翠山湖新区近期发展区控制性详细规划（JQ-F-01）地块技术指标调整研究 草案公示

项目名称：翠山湖新区近期发展区控制性详细规划（JQ-F-01）地块技术指标调整研究
项目位置：开平市翠山湖新区

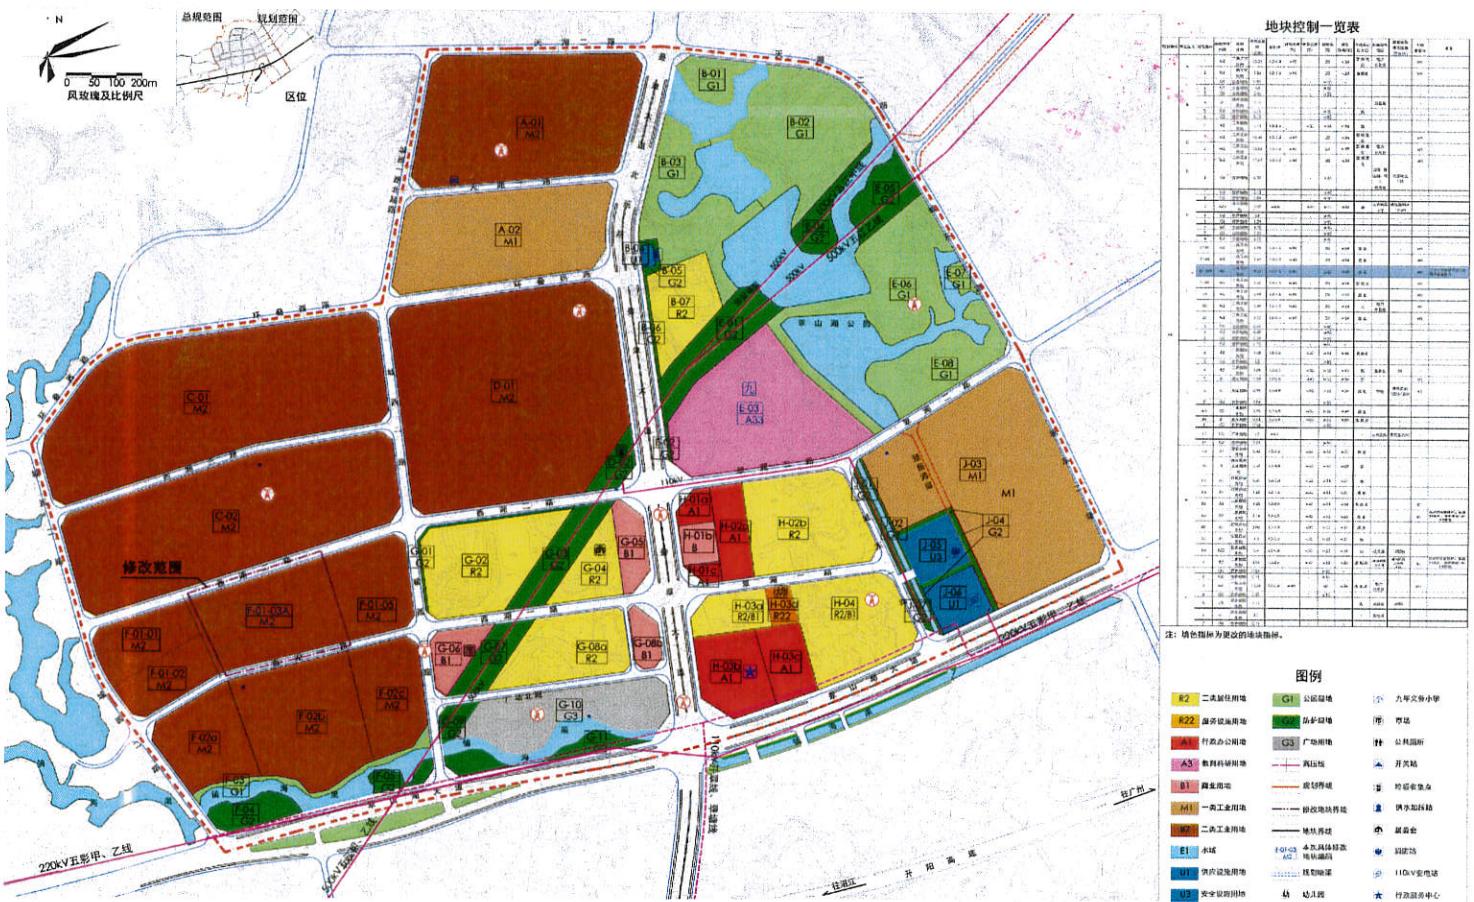
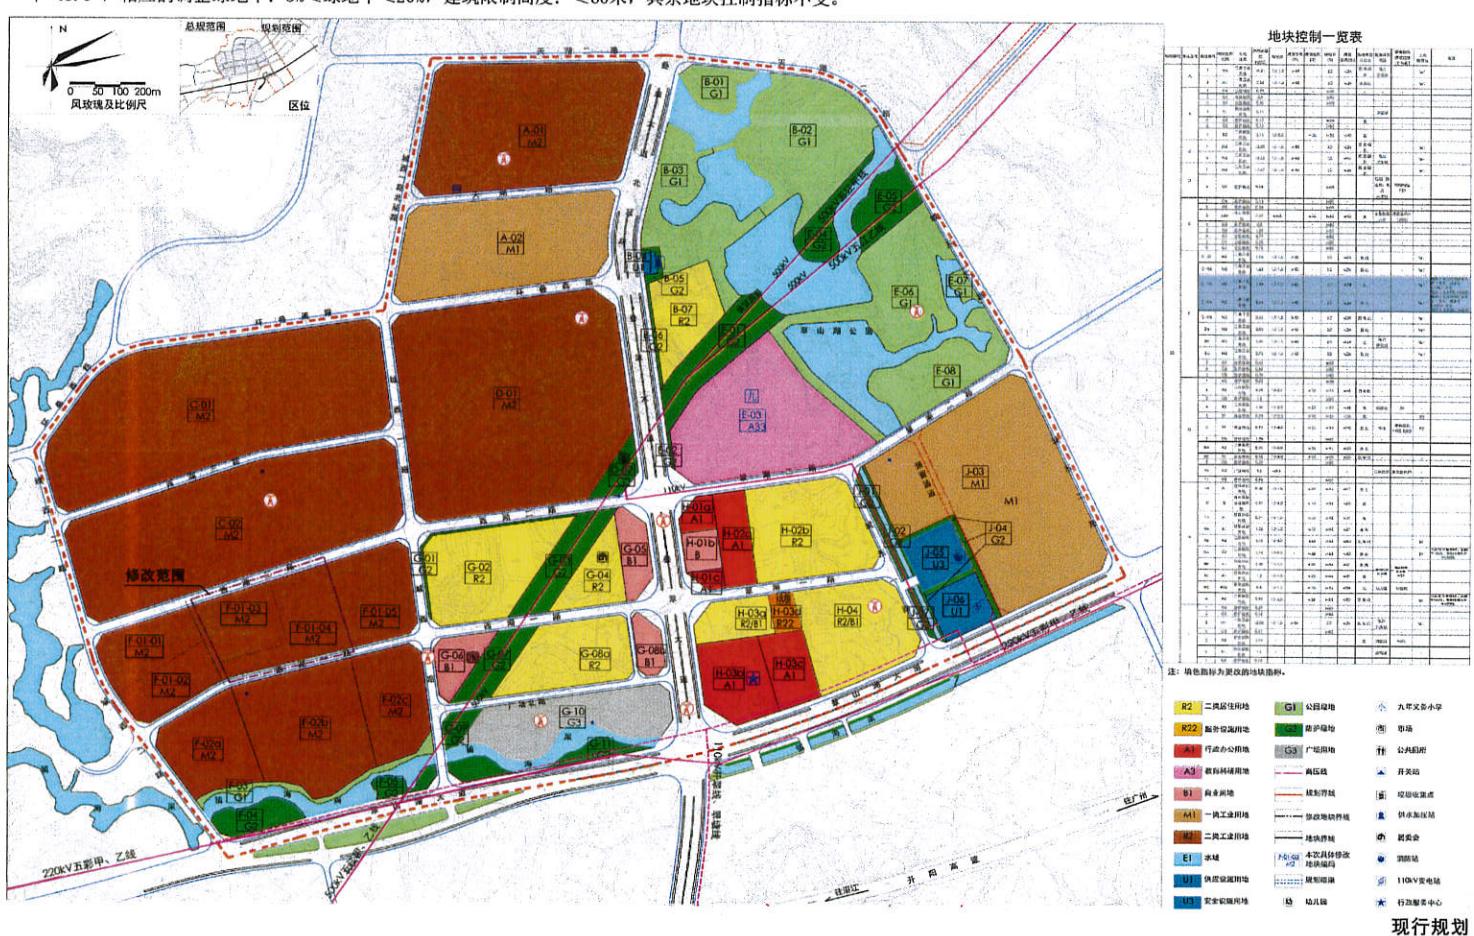
1、并证。按照现状实际权属F-01地块细分为F-01-01、F-01-02、F-01-03、F-01-04、F-01-05地块，用地性质均为二类工业用地。其中F-01-03地块[粤(2020)开平市不动产权第0016707号，规条字12107]、F-01-04地块[粤(2020)开平市不动产权第001719号，规条字10025]权属均为广东美厨食品有限公司（原广东王品调味食品有限公司），为更合理高效地进行地块建设，拟对该两个同一权属人地块进行并证处理，合并后地块编码为F-01-03A地块。

2、扩容。翠山湖新区属于省级高新区，省级产业转移工业园，江门市“1+6”重点工业园区。根据《开平市城乡规划技术标准与准则》相关要求，参照《关于江门市市区工业用地容积率管理的实施意见》对工业园区容积率管理的研究，调整工业用地容积率上限，将合并后的F-01-03A地块容积率上限由1.5提高至3.5，修改后的容积率：1.0≤容积率≤3.5，相应的调整绿地率：5%≤绿地率≤20%，建筑限制高度：≤60米，其余地块控制指标不变。
